Avis IRSN N° 2012-00080

Objet : EDF/ Saint-Laurent-des-Eaux
INB n°74 - Silos d'entreposage de chemises de graphite
Réexamen de sûreté

Figure 2 : Coupe transversale du silo 2 et de l'enceinte géotechnique (cotes m NGF 0)

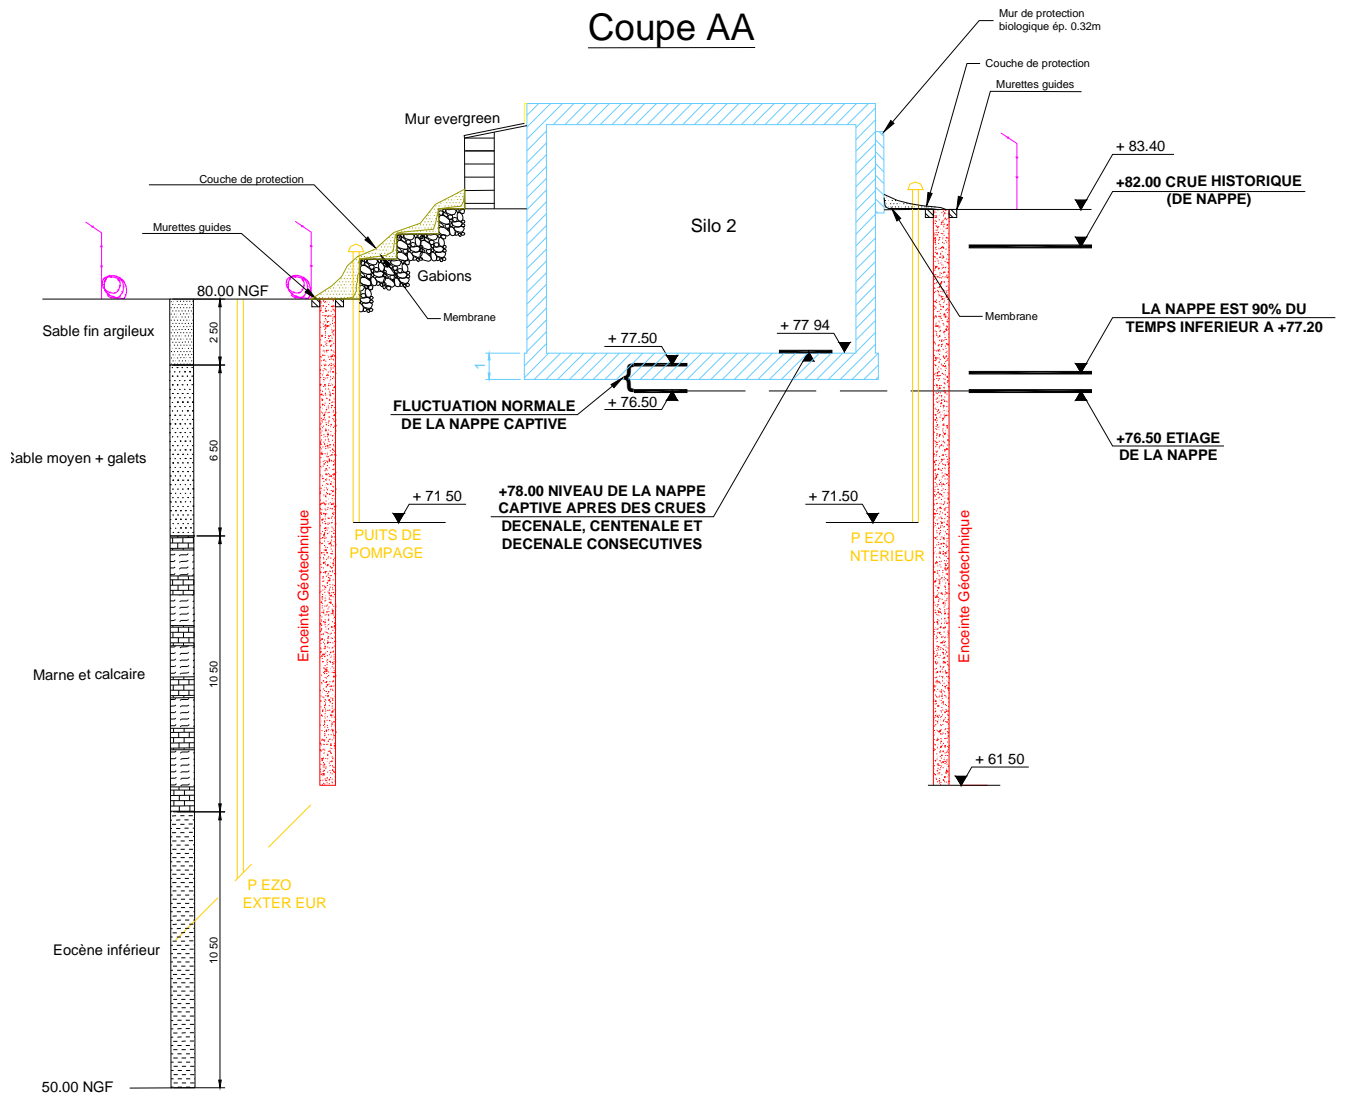
raison de l'action de l'eau qui peut affecter la résistance mécanique de l'ouvrage par corrosion des aciers d'armature du béton et de la tôle d'étanchéité (cuvelage) des silos. Elle pourrait en outre conduire à une contamination de la nappe par relâchement de radioéléments en cas de perte de l'étanchéité des parois des silos. Pour tenir compte du report des opérations de reprise des chemises de graphite entreposées qu'il a annoncé et pour répondre au besoin de renforcer la robustesse du système de confinement à l'égard du risque d'inondation d'origine externe en cas de crue de la Loire, EDF a mis en place en 2011, autour des silos, une enceinte géotechnique ancrée à 61,5 m NGF O dans la couche semi-perméable des marno-calcaires. Cette enceinte est constituée d'une paroi en bentonite ciment d'une épaisseur minimale de 50 cm et de perméabilité en grand de 10^{-9} m/s, qui permet de découpler hydrauliquement le sous-sol au droit des silos du reste de la nappe alluviale. La figure 2 de l'annexe au présent avis illustre les composants de l'enceinte géotechnique.

Un système de pompage composé de 6 pompes est installé dans des puits à l'intérieur du périmètre de l'enceinte géotechnique pour maintenir la nappe à l'intérieure de l'enceinte en dessous de la cote 76,64 m NGF O, soit 0,3 m en dessous de la base du radier des silos. En surface, l'espace situé entre l'enceinte et les silos est recouvert d'une membrane en polyéthylène haute densité assurant l'étanchéité de la zone face aux eaux météoriques et aux débordements en cas de crue importante de la Loire.

Afin de valider les performances effectives de l'enceinte géotechnique, EDF a réalisé des essais durant l'hiver 2010/2011. Ces essais ont consisté à mesurer les volumes pompés dans la nappe à l'intérieur de l'enceinte géotechnique pour abaisser son niveau à celui de cinq paliers consécutifs séparés de 1 m, entre 76 et 72 m NGF O, et pour maintenir ce niveau à chacun de ces paliers, puis à mesurer la vitesse de remontée de la nappe en l'absence de pompage. Les données acquises ont été analysées et une note technique a été présentée par EDF au cours de l'instruction. Ces essais montrent que le pompage permet d'abaisser le niveau de la nappe à la cote de 75 m NGF O en quelques heures et qu'en revanche, la remontée de la nappe après arrêt du pompage est lente (54 cm en presque 20 jours) Dans sa note, EDF conclut également que l'objectif de perméabilité de 10^{-9} m/s pour l'ensemble « enceinte géotechnique/couche géologique marno-calcaire » est atteint. Néanmoins, l'IRSN considère que les résultats présentés sont entachés d'imprécisions et, qu'en tout état de cause, ils ne permettent en l'état de conclure, ni sur la perméabilité de l'ensemble « enceinte géotechnique/couche géologique marno-calcaire », ni sur la porosité des alluvions sous-jacentes aux silos. Dans ce contexte, EDF s'est engagé :

Par ailleurs, l'IRSN relève que la sensibilité de l'installation à la crue majorée de sécurité (CMS) dépend de la performance de l'enceinte géotechnique, de celle de la membrane en polyéthylène haute densité recouvrant l'espace entre l'enceinte et les silos, ainsi que de l'étanchéité des têtes de puits et de piézomètres traversant cette membrane. Aussi EDF s'est engagé à présenter, dans la prochaine mise à jour du rapport de sûreté, un récapitulatif cohérent définissant les niveaux atteints par la Loire pour toutes les situations de dimensionnement de l'installation et à compléter l'évaluation de la sensibilité à la CMS de l'installation par une modélisation tenant compte du retour d'expérience des essais de rabattement de la nappe à l'intérieure de l'enceinte géotechnique et définir, si nécessaire, les mesures compensatoires permettant de garantir le rabattement de cette nappe en dessous du niveau 76,64 m NGF O en cas de CMS. **Ceci est satisfaisant.**

- à réaliser, après la prochaine remontée de nappe jusqu'au niveau 76 m NGF O, de nouveaux essais avec une quantification des volumes rejetés fiabilisée (utilisation d'un matériel de mesure adapté au régime de pompage, vérification du positionnement des clapets anti-retour des systèmes de comptage des débits) ;
- à transmettre au plus tard un an après, une évaluation des paramètres hydrogéologiques des alluvions entre les cotes 76 m NGF O et 74 m NGF O, de la perméabilité des marno-calcaires et des paramètres hydrogéologiques de l'enceinte géotechnique sur la base des résultats de ces essais.

Ceci est satisfaisant.
